República Argentina
Ministerio de Transporte
PROYECTO DE ELECTRIFICACIÓN DE LA LÍNEA
SAN MARTÍN: RETIRO – PILAR
Préstamo: BID 4265/OC-AR
LPI 1-2017

Obra: "ELECTRIFICACIÓN DE LA LÍNEA SAN MARTÍN: RETIRO – PILAR / ETAPA 1",

CIRCULAR Nro. 13

“Diagrama esquemático:”

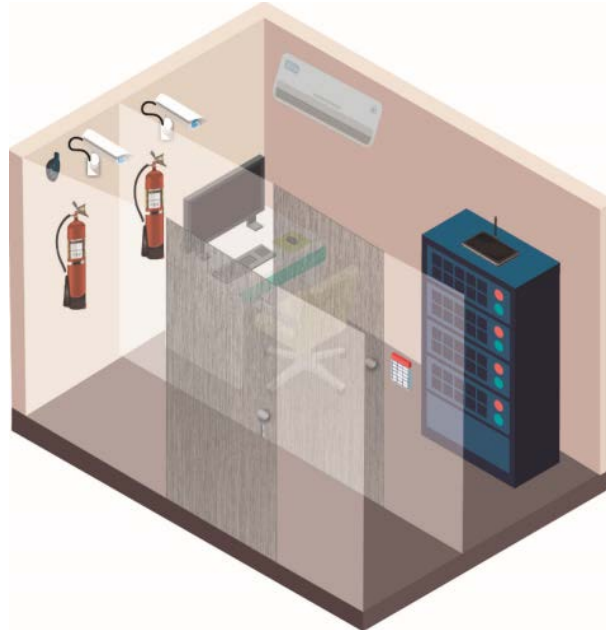
Tomo IV - Punto 6.8 "Sala de Comunicaciones"

Al final del último párrafo se incorpora lo siguiente:

"Los materiales y método constructivo de las salas de comunicaciones serán los mismos que los informados para señalamiento."

Las Salas de comunicaciones deben disponer de doble puerta de acceso. La puerta exterior y marco será de chapa doblada y hoja ciega de doble chapa BWG N° 18. Se deberán

rellenar las hojas inyectándolas en poliuretano y que cumplirá con la norma contra incendio F90, Bisagras tipo munición de hierro (3 por hoja), cerradura de seguridad y salida con barral anti pánico.

La puerta interior cumplirá F90 y tendrá salida con barral anti pánico. Esta puerta tendrá conectado un control de acceso que estará vinculado a un pestillo eléctrico. En ambos recintos existirá una cámara de seguridad, alarma con sistema de detección de intrusión, salida con barral anti pánico y sistema contra incendio.”

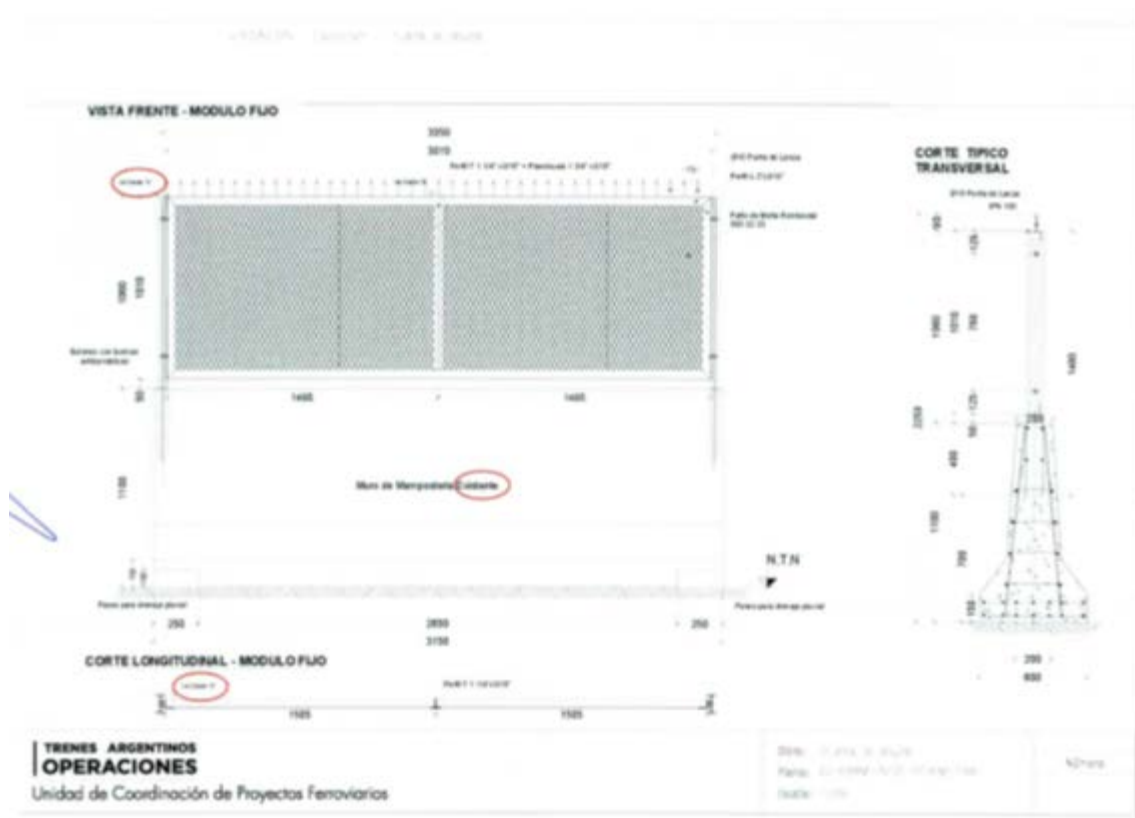
Respecto al plano adjuntado a continuación.

- 1} Se solicita el envío del "detalle A" y "detalle B" mencionados en dicho plano.
- 2} Por otro lado, confirmar si al momento de la ejecución de la obra los bloques de hormigón estarán colocados, dado que en el plano figuran como "existente".

RESPUESTA 42: Remítase a la **Aclaración sin Consulta 3** de esta Circular
